**Collision entre un train de voyageurs  
et un poids lourd transportant une partie d'un mât d'éolienne  
sur le passage à niveau n° 51, le 19 juin 2023 au Clerjus dans les Vosges**

**Analyse du profil en long de la RD164 au franchissement du PN51**

Superposition du profil en long du passage à niveau n° 51  
et du profil-type en arrondi défini par l'arrêté du 4 mai 2006  
Schéma BEA-TT d'après données topographiques SNCF Réseau

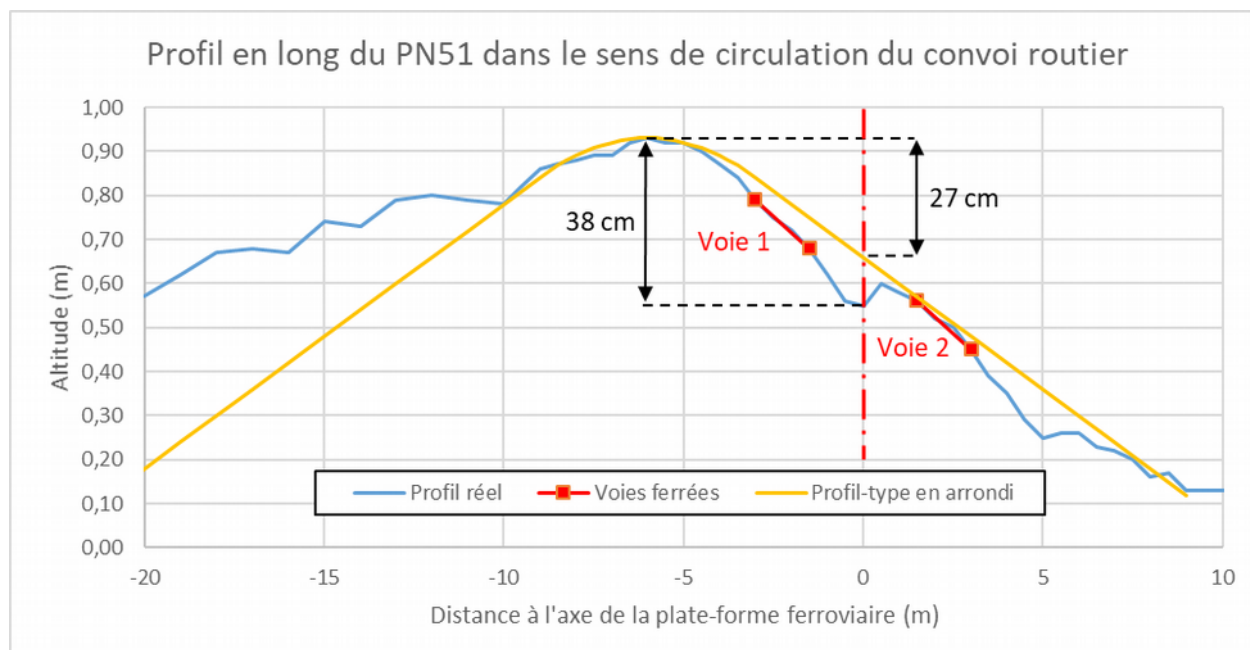
Il apparaît sur cette figure que le profil en long de la traversée du passage à niveau est plus contraignant que le profil-type en arrondi de l'arrêté. À titre d'exemple, la dénivellation entre les points d'abscisses -6 m et 0 m (axe de la plateforme ferroviaire) est de 38 cm alors qu'elle s'élève à 27 cm sur le profil-type. En conséquence, si l'analyse des enquêteurs du BEA-TT est confirmée, le PN51 devrait être signalé aux services instructeurs et aux pétitionnaires comme présentant des difficultés de franchissement.

- Vérifier sans délais l'adéquation du passage à niveau n° 51 aux différents profils-types définis dans l'article 12 de l'arrêté du 4 mai 2006 modifié.
- En cas de non-adéquation, adresser immédiatement au service instructeur de la préfecture des Vosges une mise à jour de la liste des PN à franchissement difficile du département intégrant le passage à niveau n° 51.
